Gemeinde Oberrieden

Umweltbezogene Stellungnahmen

“Am Eschenweg“

Fassung vom 25.03.2024

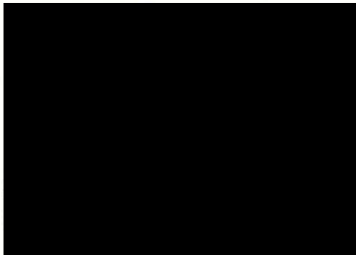
Auf Flurnr. 433/9 der Gem. Unterrieden befindet sich ein Technikgebäude mit einer Hackschnitzelheizung sowie Garagen. Eine Nutzungsbeschreibung ist der Unterzeichnerin nicht bekannt, sodass schädliche Umwelteinwirkungen im geplanten allgemeinen Wohngebiet nicht ausgeschlossen werden können.

Für eine überschlägige Prüfung der Lärmimmissionen ist eine Nutzungsbeschreibung für die Hackschnitzelanlage (Betriebszeiten, Feuerungswärmeleistung, Beschreibung von Anlieferungen, Schallleistungspegel des Kamins) sowie der Garagen (gewerbliche Nutzung?, Betriebszeiten) erforderlich.

Nach DIN 18005-1 sind im geplanten allgemeinen Wohngebiet Immissionswerte von tagsüber (06-22 Uhr) 55 dB(A) und nachts (22-06 Uhr) 40 dB(A) einzuhalten.
